MusArCa, EBA (Musei Accessibili in Calabria, Eliminazione Barriere Architettoniche)

MUSEO E PARCO ARCHEOLOGICO NAZIONALE: LOCRI (RC)

PERIZIA DI VARIANTE NON SOSTANZIALE COMPENSATIVA

VAR. TAV. 01 INDIVIDUAZIONE AREE INTERVENTI

Planimetria generale Parco Archeologico di Locri - Scala 1:1000

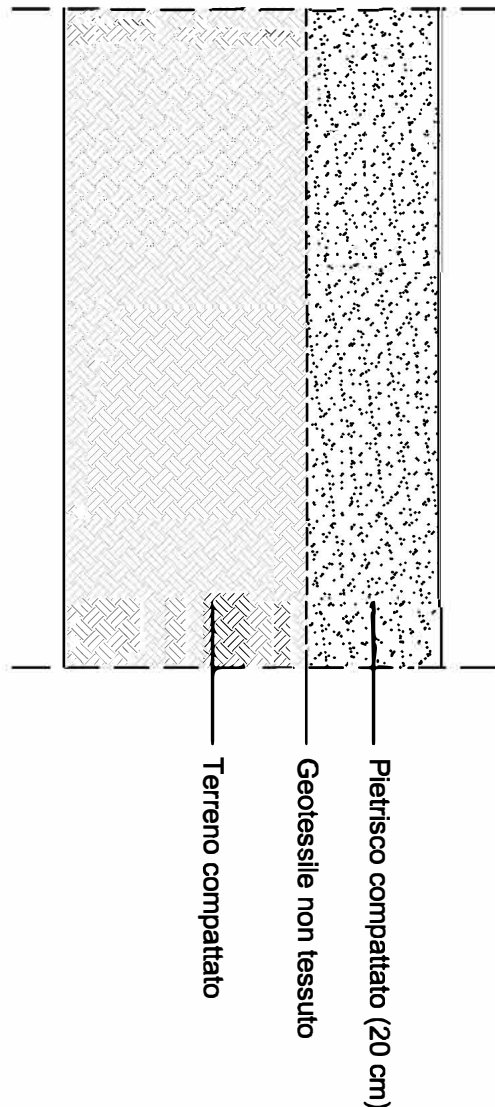
LEGENDA	
INTERVENTO 1	Rifacimento del perimetro di Centocamere a Casino Macri
INTERVENTO 2	Prolungamento del perimetro della strada bianca di Casino Macri e realizzazione area parcheggio in gresietto ed nuovo - con nuovo traliccio in progetto di variante.
	Sedile
	Cesini
	Fontane
